ENQUÊTE PUBLIQUE

RÉ ENSABLEMENT DES PLAGES D'ARCACHON ET DE NORD-PYLA

AVIS ET CONTRIBUTIONS ASSOCIATION CDROM

29 septembre 2022

Plage d'Eyrac, plancher artificiel. Le substrat non stabilisé repartira dans l'eau sur les zostères

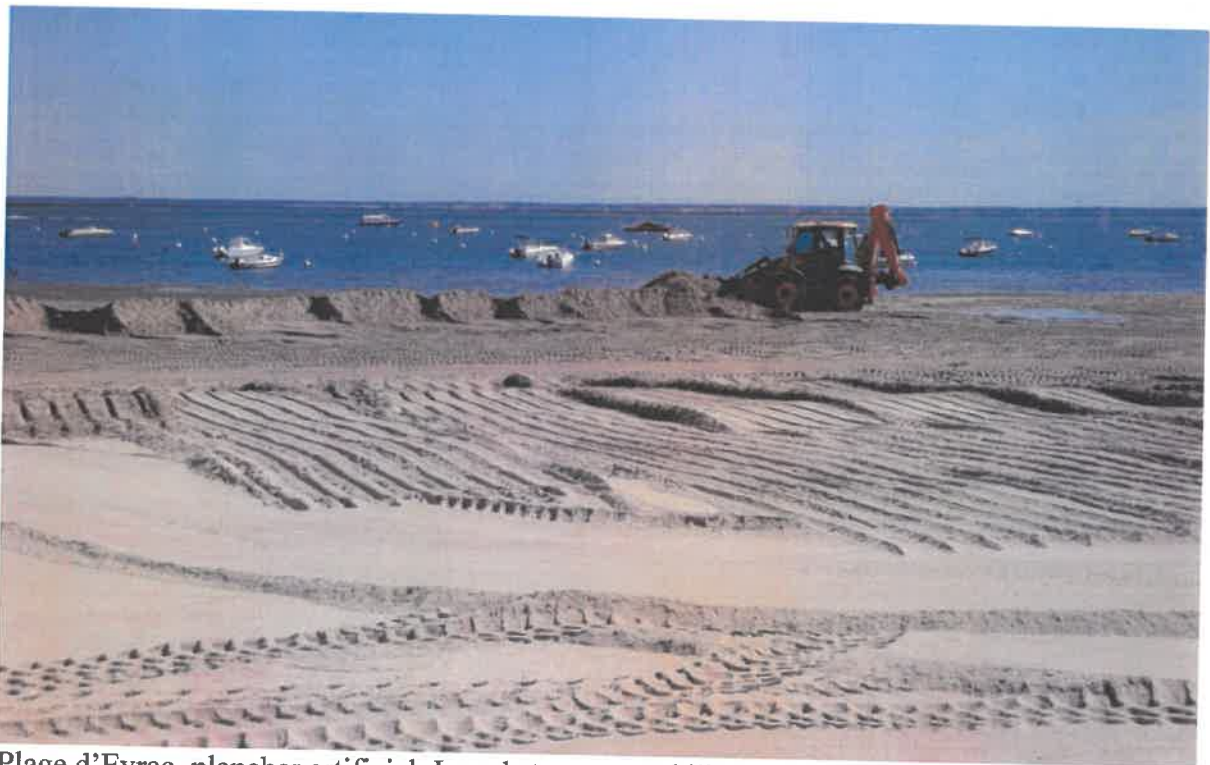
Le dossier d'enquête publique précise que le nivellement des sables apportés sera exécuté naturellement. Or la photo que nous fournissons page précédente montre une opération de nivellement mécanique du plancher de la plage d'Eyrac, commune d'Arcachon. Cette opération qui a lieu au moins chaque année consiste à faire remonter le sable prélevé en bas de l'estran découvert pendant une marée basse à fort coefficient l'aide d'un bulldozer. Le substrat qui n'est pas alors stabilisé naturellement, repart peu à peu dans l'eau à chaque marée, ce qui crée d'autres dysfonctionnements, tels que la turbidité ou le transport des sédiments dans l'eau vers des zones non souhaitées.

Or justement en face de la plage d'Eyrac il a été repéré un herbier sous-marin de Zostère Marina qui résiste depuis plusieurs années (*Figure 74, page 207/794*), variété d'herbier protégé, utile et nécessaire à l'équilibre du biotope sous-marin du Bassin d'Arcachon. A terme, si les opérations qui déstabilisent le substrat sont poursuivies, l'herbier sera enseveli par les sédiments amenés à chaque marée et disparaîtra.
